8. 橋梁耐震

取りまとめ：北原武嗣（関東学院大学）

図-1 隅角部とダイアフラム (P2橋脚)

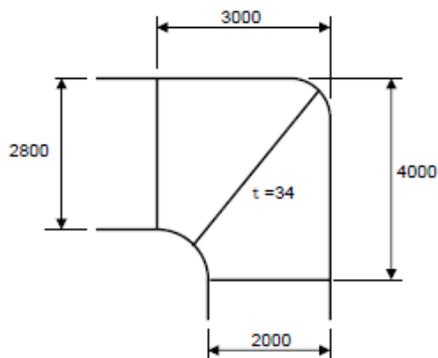
- (1) 隅角部ダイアフラムはどう入っていますでしょうか。
- (2) 隅角部腹板に斜めにダイアフラムが入っていますが、このために、ねじりや面外曲げによって腹板の面外変形を大きくしているのではないのでしょうか。

- (1) 図-1に示すダイアフラムが入っています。

- (2) 隅角部のダイアフラムは、下記参考文献にあります設計方法を踏襲すべく、内側に出る面外変形を抑えることを目的に配置しています。これに伴って変形が大きくなっている可能性については、現状ではその検討をしていません。別途、検討を重ねご報告したいと考えております。
